Mobilitätsprojekt Montessori-Grundschule Eilendorf

An der Montessori-Grundschule Eilendorf wird seit August 2015 im Auftrag der Stadt Aachen (Kampagne "FahrRad in Aachen") ein Mobilitätsprojekt durchgeführt. Den Einstieg in das Projekt bildete eine schulweite Schülerbefragung, bei der die Schüler u.a. Auskunft darüber geben sollten, mit welchem Verkehrsmittel sie zur Schule kommen, wie sie ihren Schulweg erleben und an welchen Stellen im Straßenraum sie sich unsicher fühlen.

Bild 1 Übersicht der von Schülern als problematisch empfundenen Stellen im näheren Schulumfeld

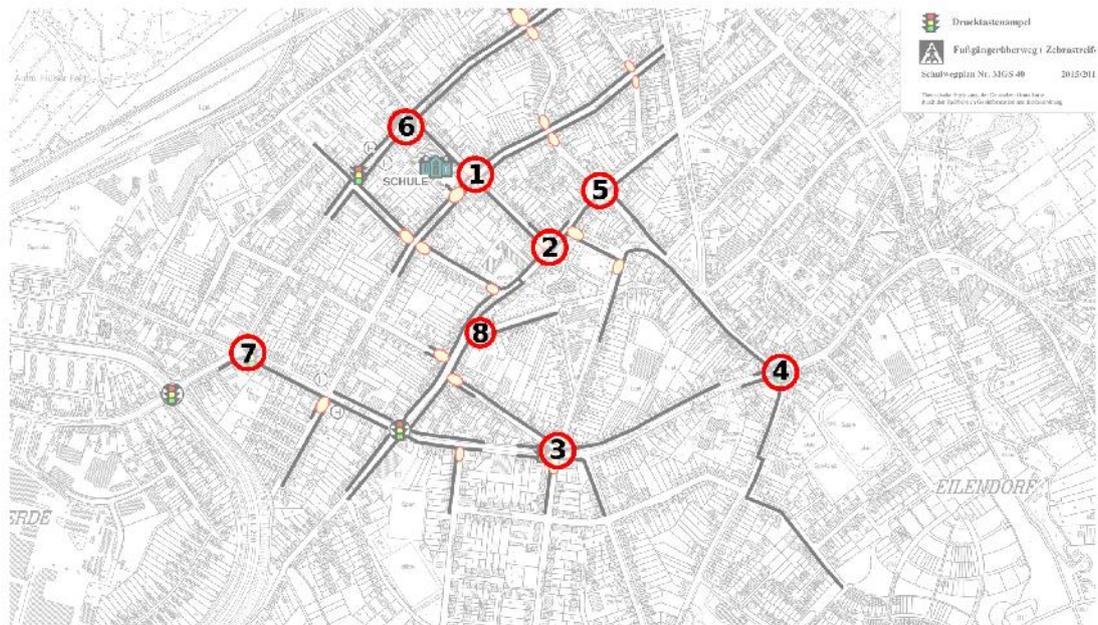
Die Ergebnisse der Schülerbefragung wurden ausgewertet und in Bezug auf straßenräumliche Problemstellen zusammen mit Anregungen von Eltern und Lehrkräften in einem "Konfliktstellenplan" (s. Bild 1) zusammengefasst. Anschließend wurden die beschriebenen Hinweise in der Örtlichkeit von dem begleitenden Planungsbüro verkehrskonzept geprüft, entsprechende Verbesserungsvorschläge erarbeitet und diese mit den Vertretern der am Projekt beteiligten Institutionen abgestimmt. Das hier vorgelegte Dokument fasst die erarbeiteten Vorschläge zusammen und soll der Verwaltung bei der nächsten Sitzung der Bezirksvertretung Aachen Eilendorf am 27. April 2016 übergeben werden. Die Montessori-Grundschule Aachen Eilendorf bittet die Verwaltung, die Realisierbarkeit dieser Vorschläge zu prüfen und die Schule über das Ergebnis der Prüfung zu informieren.

Bild 3 Parkstreifen Kaiserstraße (Abschnitt Karlstraße - Severinstraße). Gut erkennbar: die Kurvenausrundungen beginnen bereits unmittelbar hinter den rot gepflasterten Parkstreifen (schwarze Linien) und verdecken so die Sicht in die Kaiserstraße.

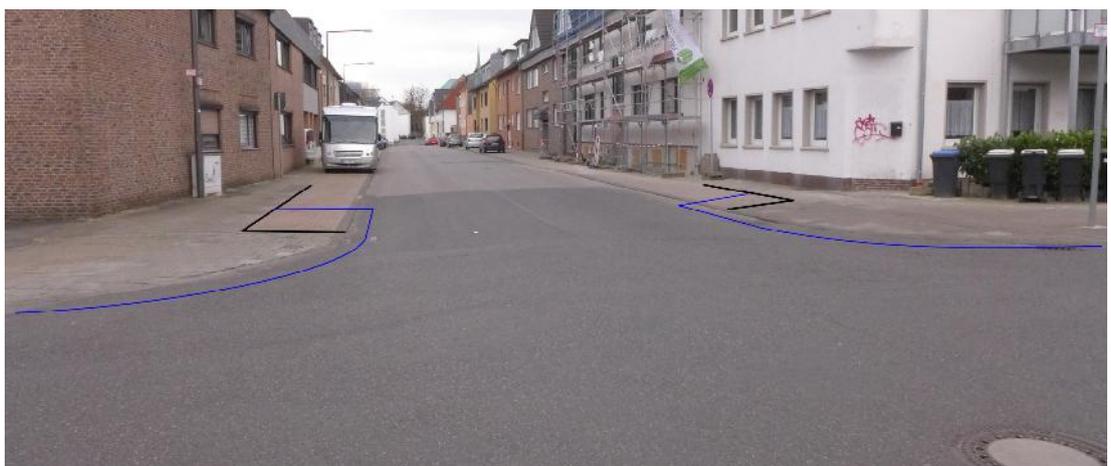
- Fahrzeugführer parken sehr häufig im Bereich der Grenzmarkierung für Halt-/Parkverbote, teilweise auch auf dem Gehweg (insbesondere im nordöstlichen Quadranten)
- der "Parkstreifen" in der Kaiserstraße (zwischen Karlstraße und Severinstraße) führt sehr nah an den Querungsbereich der Fußgänger heran, sodass auch hier bei legalem Parken Sichtbehinderungen entstehen (s. Bild 3)

- 1 beide Querungsbereiche über die Kaiserstraße sollten mit leichten Gehwegvorziefungen versehen werden (gem. Bild 3, blaue Linien, sofern die Querschnittsbreiten dies ermöglichen) und die Parkbereiche um jeweils mindestens eine halbe Fahrzeuglänge zurückversetzt werden, um die Sichtbeziehungen zu verbessern. Alternativ sollte geprüft werden, ob die Querungsbereiche durch Poller oder Fahrradbügel vor Falschparkern gesichert werden können.
